改善箇所説明図

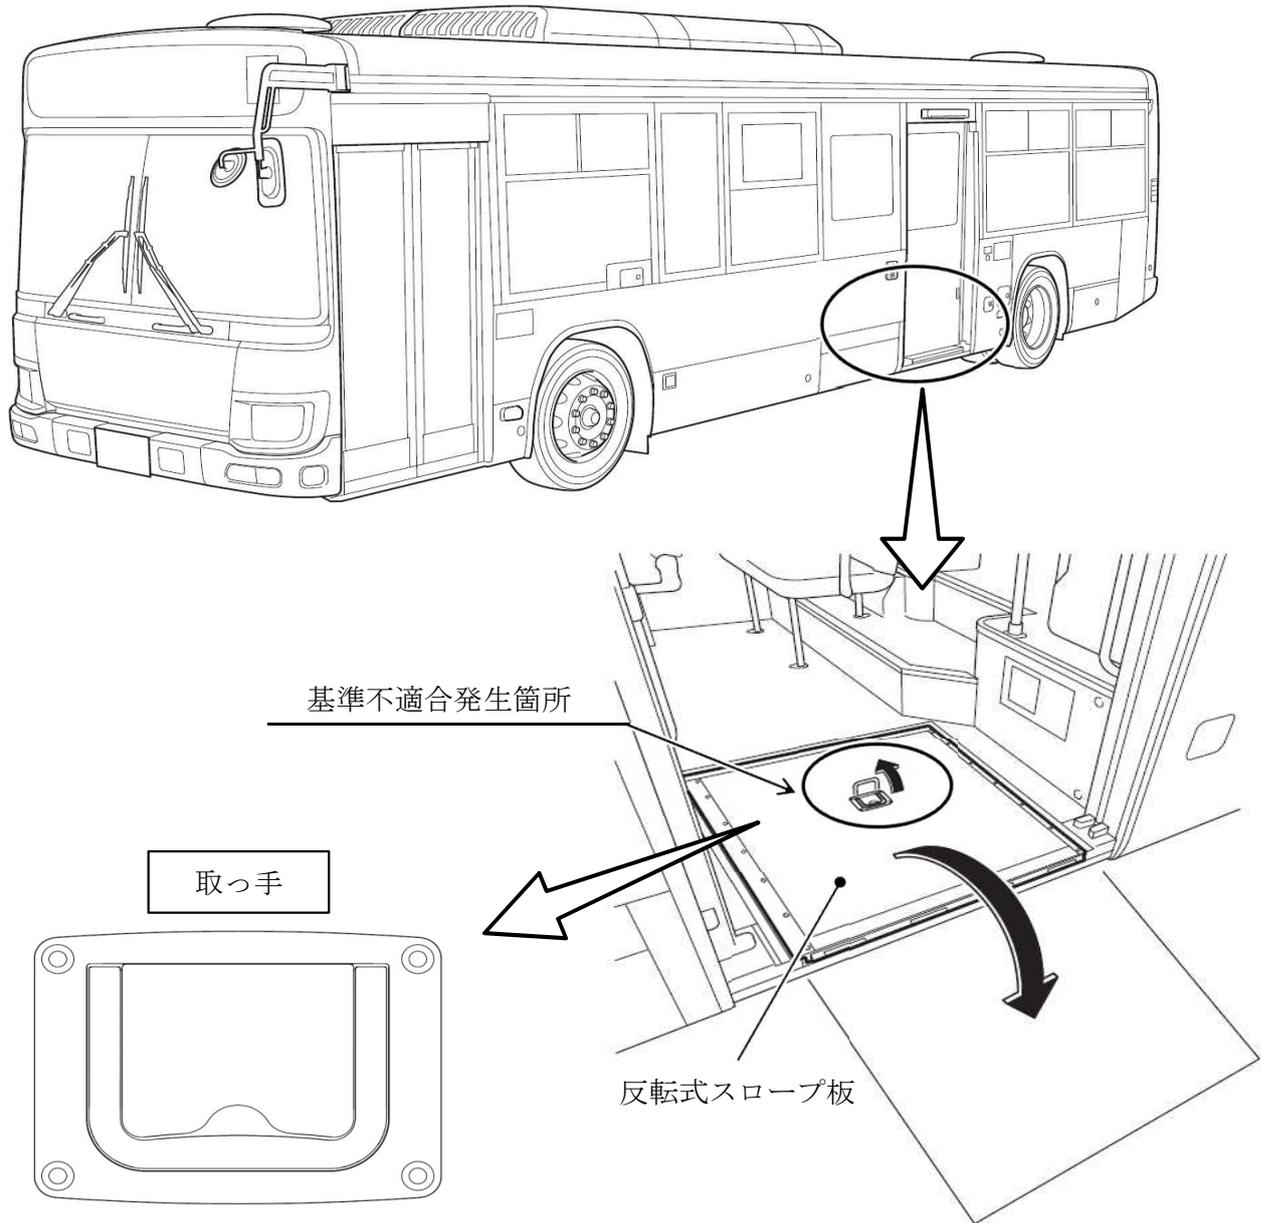
バスの中扉出入口に設置してある反転式スロープ板において、取っ手の部品寸法が不適切なため、取っ手を操作した際、取っ手が突出するものがある。そのため、乗客が当該取っ手につまずいて転倒するおそれがある。

全車両、取っ手を良品に交換する。

識別：運転者席左側ドア開口部のシリアルナンバープレート付近に、銀色シールを貼付する。
